ASSUNTO:

**REDUÇÃO DE RECUO DE JARDIM**

RES. 1835/99

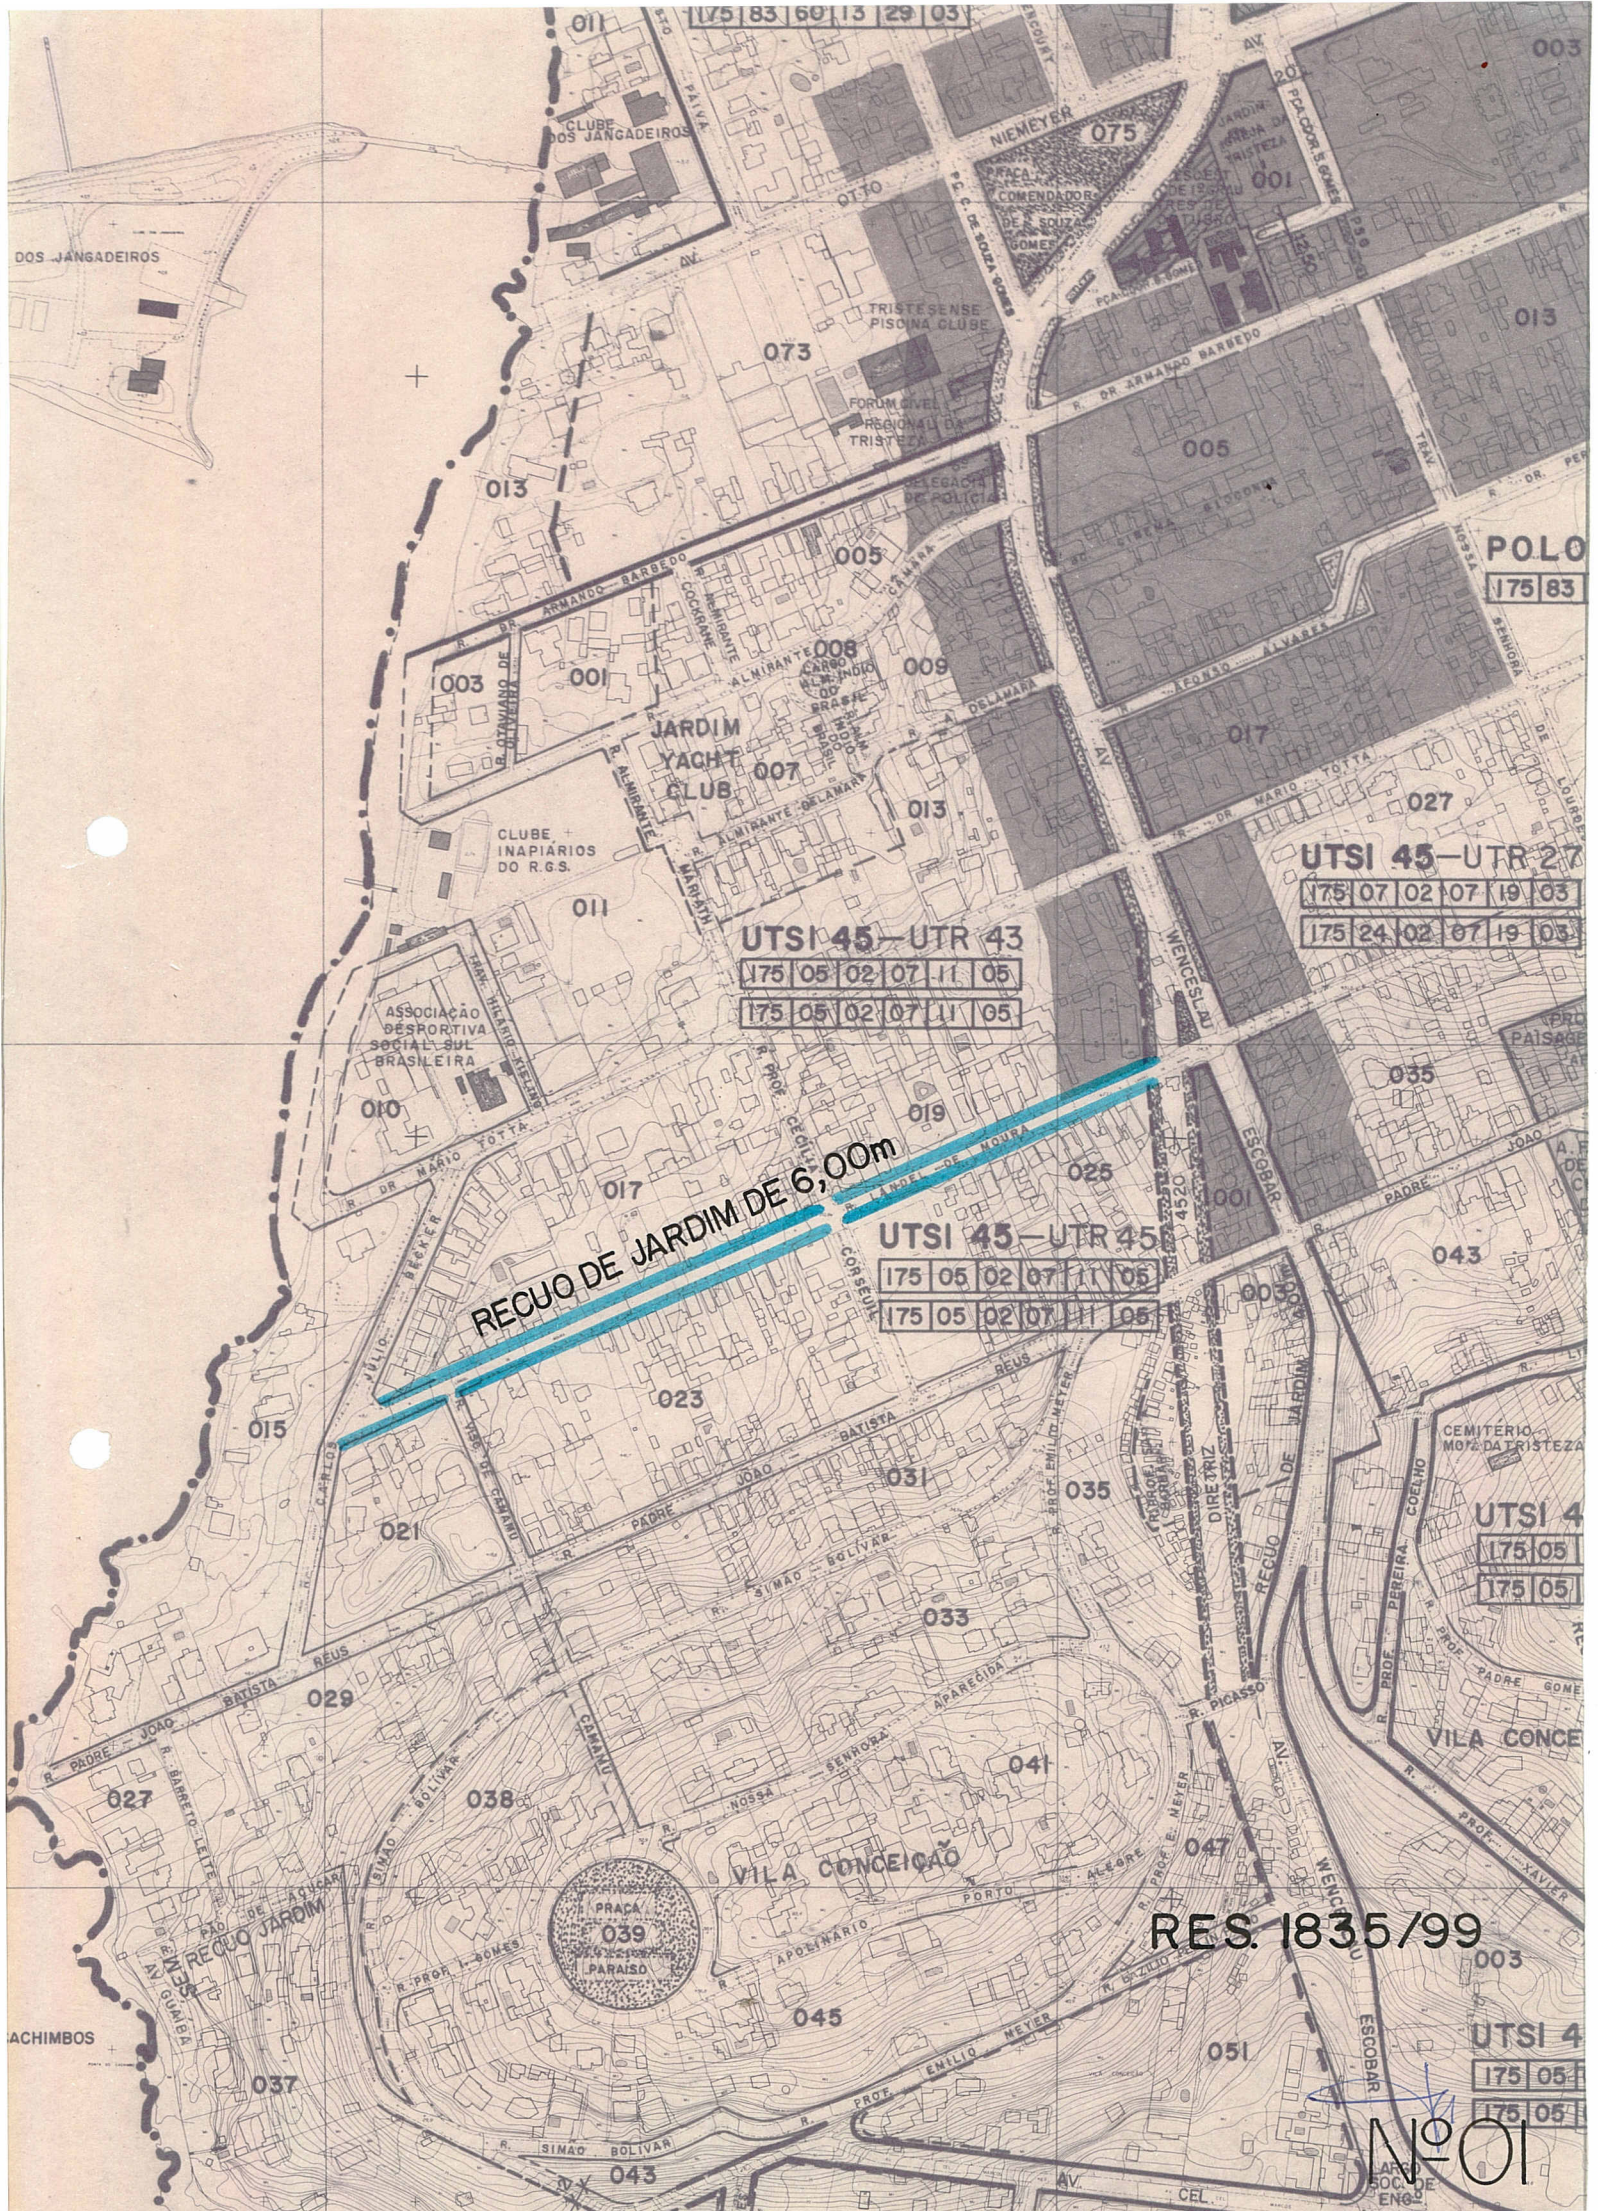
A presente proposta de redução de recuo de jardim justifica-se face o logradouro possuir 14,00 metros de largura e um significativo número de construções com recuo de jardim de 4,00 metros, conforme levantamento da CCPG em anexo.

RECJO DE JARDIM DE 6,00m

RECULO DE JARDIM DE 4,00m
